No.	高浜1-IASCC-6	事象：IASCC								
質 問	(別冊-7-22頁) 炉内構造物のうち炉心支持構造物（炉心そう及び下部炉心板を除く）の使用材料名（JIS等規格による種別）を提示すること。									
回 答	<p>炉心支持構造物（炉心そう及び下部炉心板を除く）の使用材料名を下表に示します。</p>

No.	高浜1-IASCC-10	事象：IASCC
質 問	<p>(別冊-7-40頁) 炉内構造物の各部位に対する予防保全等について、応力腐食割れ発生の抑制に対する考慮（【事例規格】発電用原子力設備における「応力腐食割れ発生の抑制に対する考慮」（NC-CC-002））に対応した内容を提示すること。</p>	
回 答	<p>炉内構造物の各部位にはオーステナイト系ステンレス鋼とニッケル基合金（X750）を採用しており、【事例規格】発電用原子力設備における「応力腐食割れ発生の抑制に対する考慮」（NC-CC-002）によると、応力腐食割れ（SCC）発生因子である「材料」「応力」「環境」を改善することでSCC発生を抑制する対応が示されています。</p> <p>ニッケル基合金（X750）については、PWR水質環境の高応力下でSCC発生の可能性があるが、SCC発生の可能性を低下させるためには固有の熱処理と応力の管理の組み合わせが有効であることが事例規格で示されています。これに対し、炉内構造物のニッケル基合金（X750）使用部位である、支持ピンおよびたわみピンについては、新熱処理材の採用と応力低減化構造のピンに取替を行い、応力低減対策を実施していることから、SCC発生の可能性は小さいと考えています。</p> <p>オーステナイト系ステンレス鋼については、溶存酸素濃度が低く管理されているPWR水質環境ではSCCは発生し難いことが事例規格で示されています。高浜1号炉においては、1次冷却材の水質を溶存酸素5ppb以下に管理していることからSCC発生の可能性は小さいと考えています。</p> <p>また、オーステナイト系ステンレス鋼で高い中性子照射量を受ける部位については、「材料」が変化することで照射誘起型応力腐食割れ（IASCC）が生じる可能性があると考えられています。</p> <p>このIASCCに対し、「材料（中性子照射による材料の変化）」「応力」「環境（温度）」の3因子で炉内構造物のうち最も厳しい部位を抽出した結果、最も厳しい部位はバッフルフォーマボルトとなります。バッフルフォーマボルトのIASCCに対しては、高浜1号炉では以下の応力低減への配慮を実施しています。</p> <ul style="list-style-type: none"> ・首下の応力集中を低減するための首下形状の変更 ・耐力に対する発生応力の比を低減するため、機械的強度に優れる

図 1 制御棒挿入時間評価の流れ

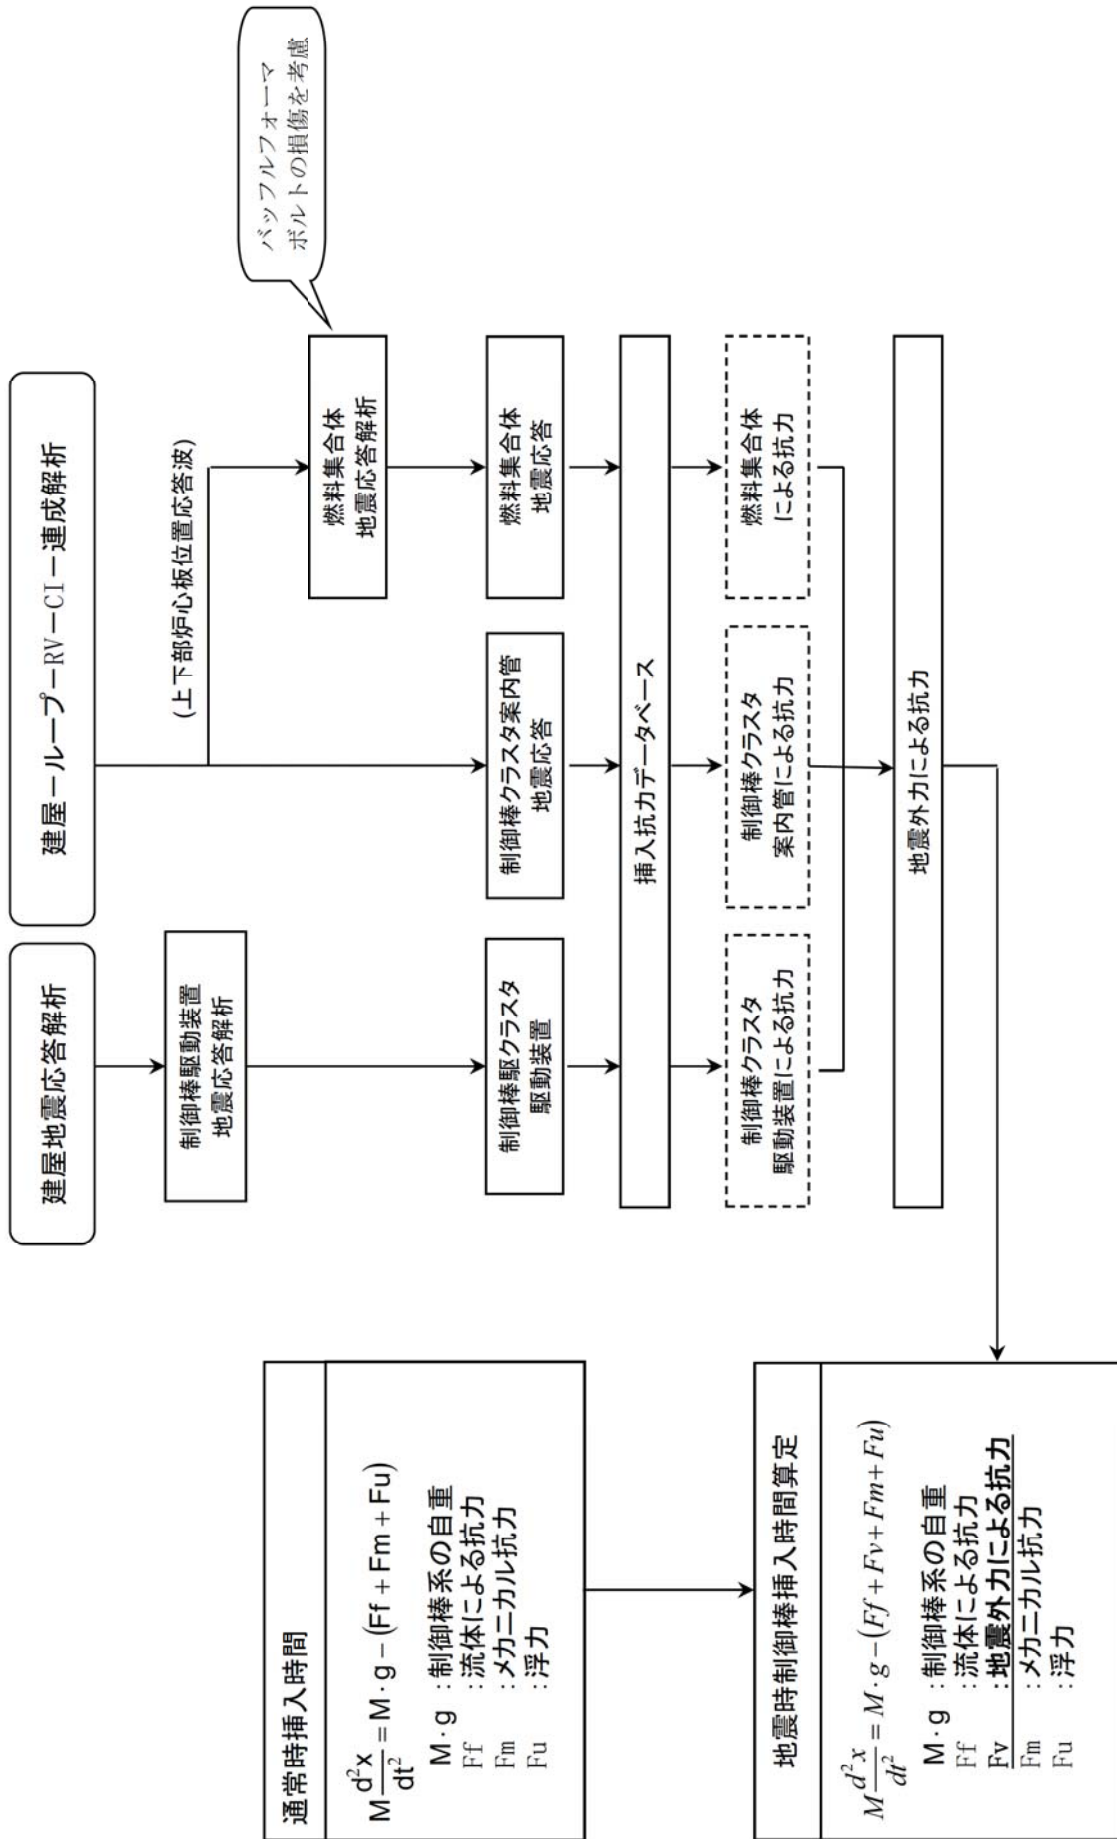
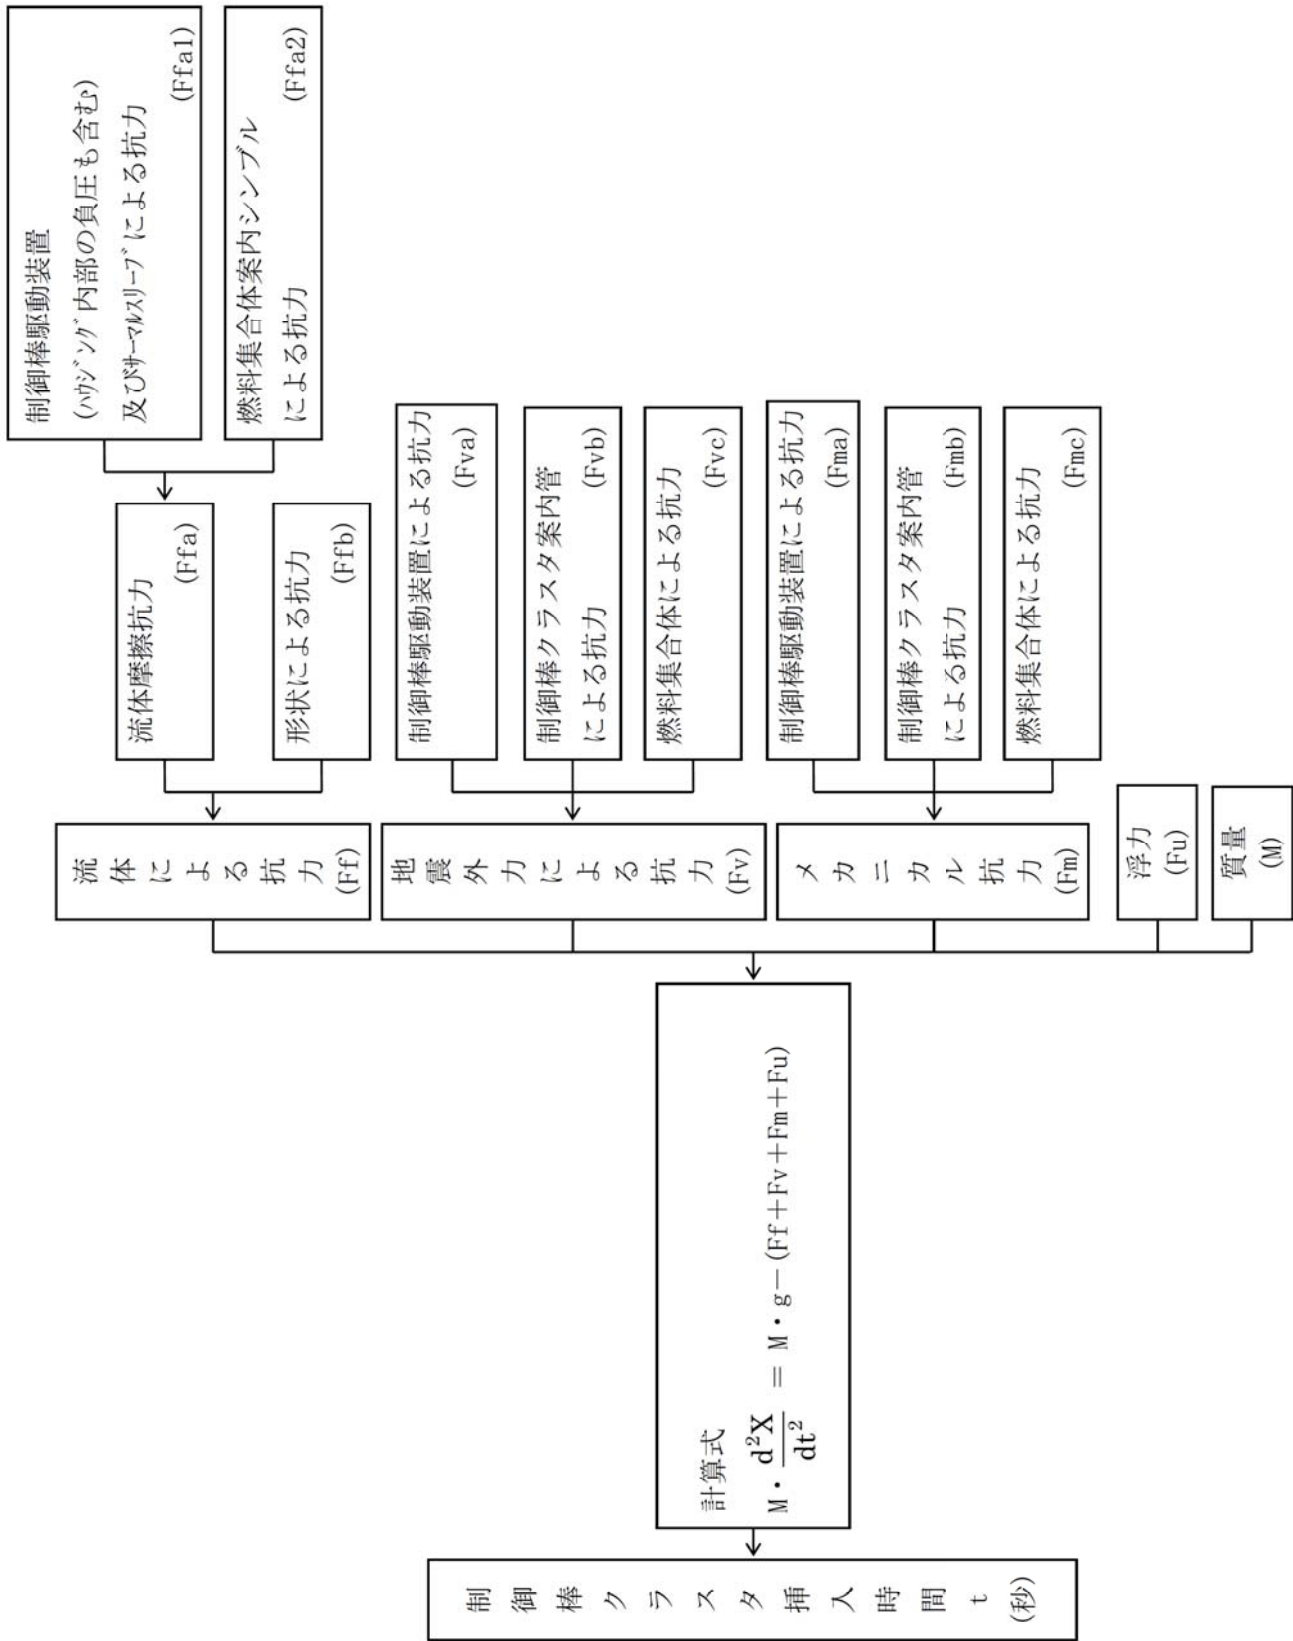
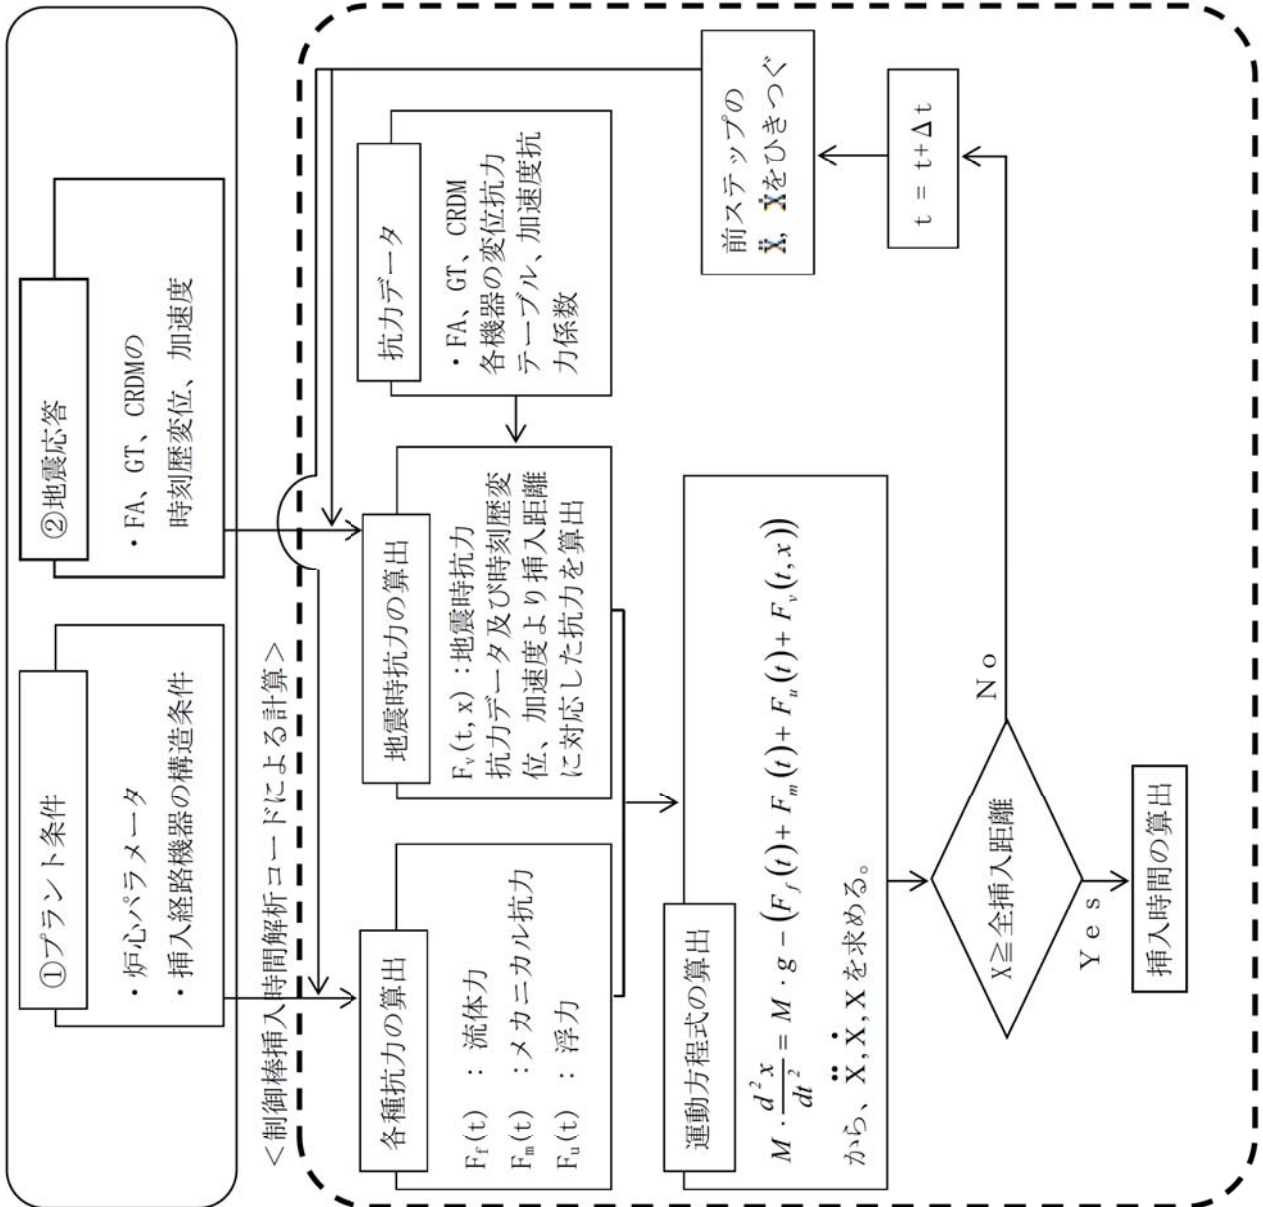
No.	高浜1-耐震-18	事象：耐震
質問	<p>(別冊-16耐震-3.7炉内構造物-3.7.15, 16頁) バッフルフォーマボルトの照射誘起型応力腐食割れに対する評価の具体的内容(評価仕様、解析モデル、入力条件(変位、加速度、抗力)等)について、評価結果を含む)を提示すること。</p>	
回答	<p>以下のとおり評価の具体的内容を示します。 なお、本評価については、別紙のとおり、工認に合せた評価手法を反映し再評価を行うこととしています。</p> <p>1. ボルト損傷本数と想定箇所 技術評価において、原子力安全基盤機構「照射誘起型応力腐食割れ(IASCC)評価技術」事業で得られた最新知見を用いて評価した結果、運転開始後60年時点でのボルトの損傷本数は管理損傷ボルト数(全体の20%)以下との結果が得られていますが、本耐震安全性評価では、図1に示すとおり2~7段全てのバッフルフォーマボルト(全バッフルフォーマボルト□□本のうち、□□本の損傷を想定)が損傷したと仮定しました。</p> <div data-bbox="582 1120 1220 1780" data-label="Diagram"> </div> <p>図1 バッフルフォーマボルト損傷想定箇所</p> <p>【評価対象部位】 他のバッフル板で端が支持されていない③、⑤のバッフル板(地震荷重を全てボルトで受けるため厳しい)のうち、幅が大きくボルト1本あたりの地震荷重が最も大きくなる「バッフル板③」のボルトを評価対象としました。</p>

制御棒挿入時間評価は、制御棒クラスタが自重で落下する時に受ける各種の抗力を考慮し、下記の運動方程式を解くことで、最終的に制御棒クラスタの挿入距離と挿入時間を求めるものです。地震時の挿入時間の算出においては、制御棒挿入経路機器である制御棒駆動装置、制御棒クラスタ案内管、燃料集合体（制御棒案内シンプル）の地震応答に対応する制御棒挿入抗力を考慮し、挿入時間を算出します。

バッフルフォーマボルトの照射誘起応力腐食割れに対する評価として実施する制御棒挿入時間評価では、燃料集合体の応答解析において、バッフルフォーマボルトの損傷を仮定した燃料集合体群振動解析モデルにより算出される応答を用いて挿入時間を算出することで、バッフルフォーマボルト損傷の影響を評価しています。

制御棒挿入時間の評価結果を表2に示します。バッフルフォーマボルトの損傷を考慮した場合も、挿入時間は規定時間を満足しており、耐震安全上問題がないことを確認しました。

図 2-1 15×15 型制御棒クラスター構造図

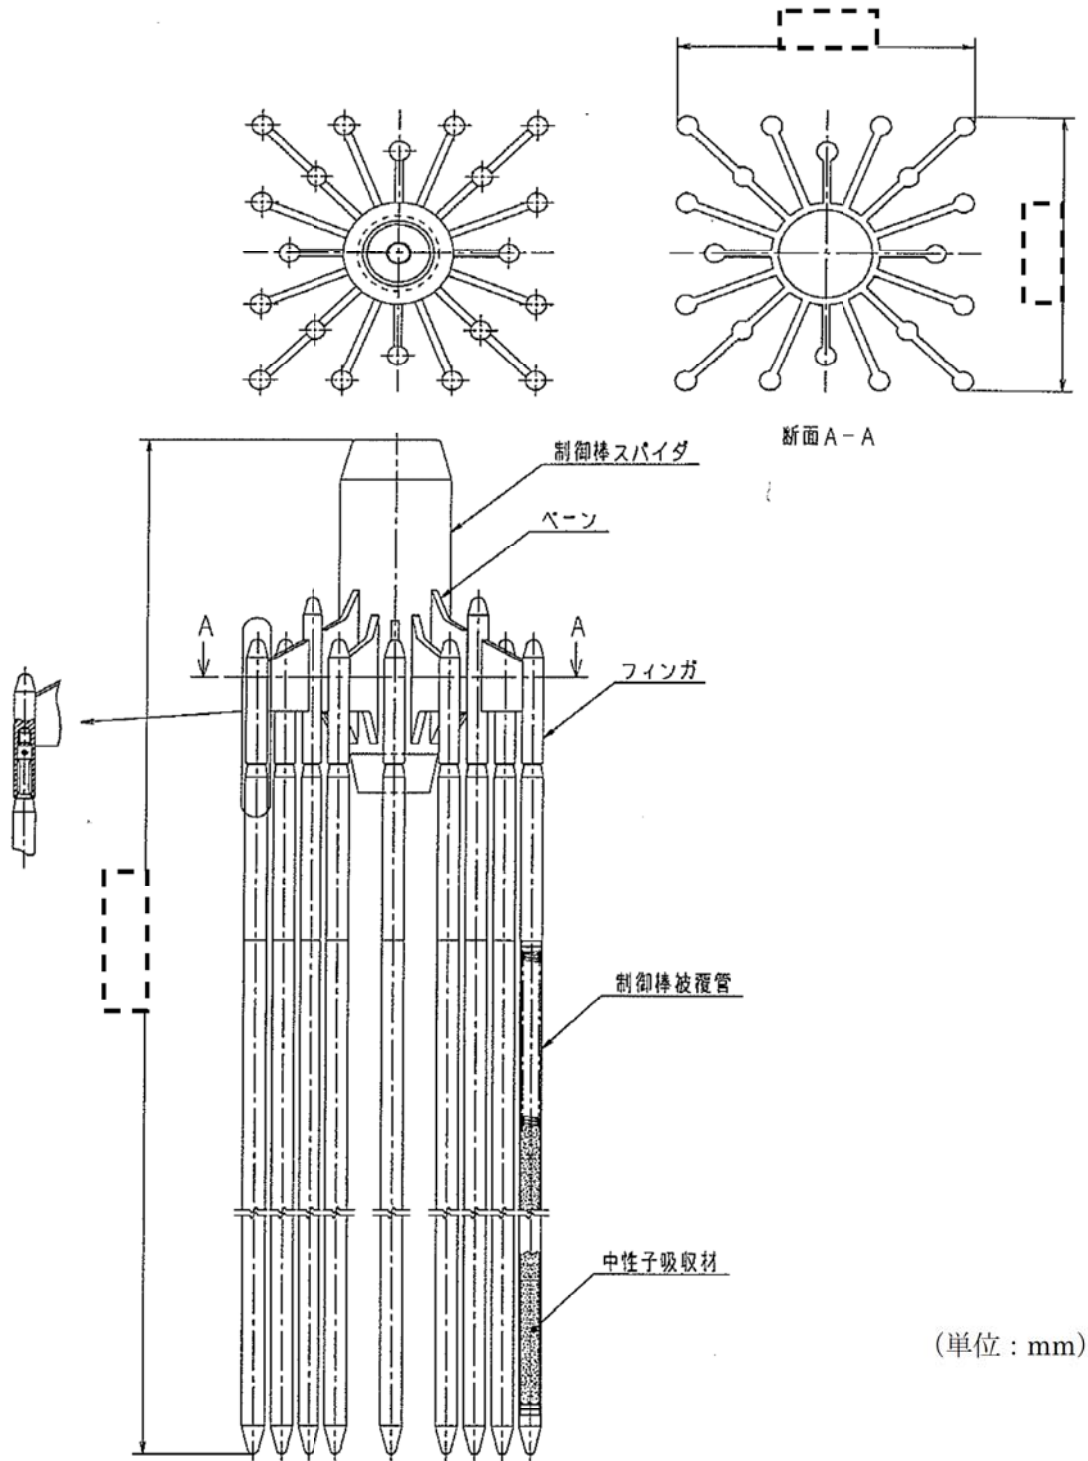
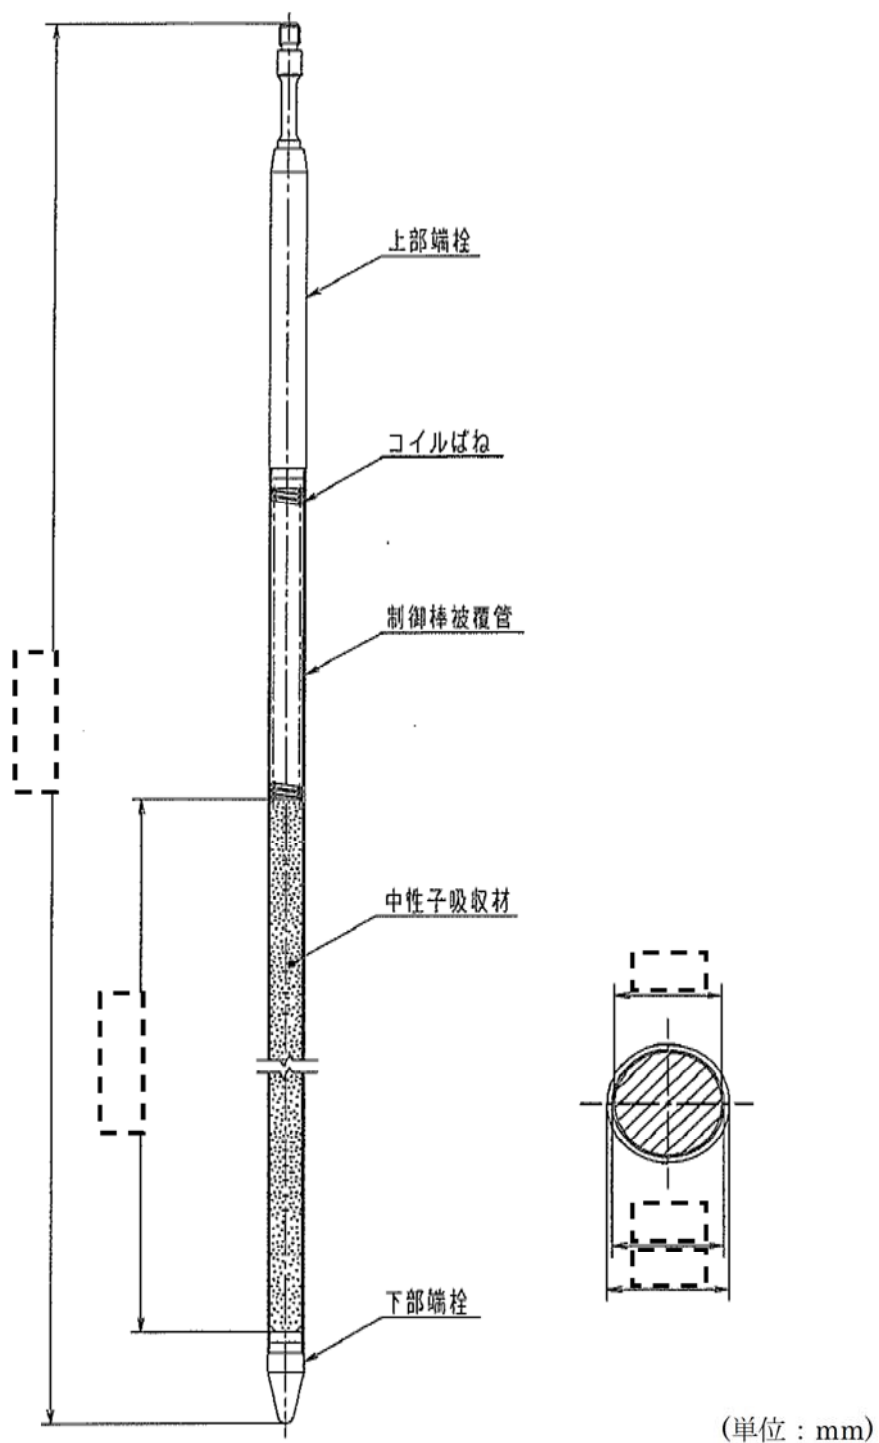
No.	高浜 1 - 耐震 - 1 9	事象：耐震
質問	<p>(3. 14. 49, 50 頁)</p> <p>制御棒被覆管の摩耗に対する評価の具体的内容（評価仕様、解析モデル、入力条件（変位、加速度、抗力）、評価結果を含む）を提示すること。</p>	
回答	<p>制御棒被覆管の摩耗に対する具体的評価内容（応力評価）について、添付- 1 に示します。</p> <p>また、制御棒被覆管の摩耗に対する具体的評価内容（挿入時間の評価）について、添付- 2 に示します。</p> <p>なお、本評価については、別紙のとおり、工認に合せた評価手法を反映し再評価を行うこととしています。</p>

制御棒クラスタは、1つの制御棒スパイダ及び20本の制御棒から構成される。

制御棒は、中性子吸収材である[]銀、[]インジウム、[]カドミウムの合金をステンレス鋼製の被覆管に挿入し、被覆管両端に端栓を溶接した密封構造となっている。
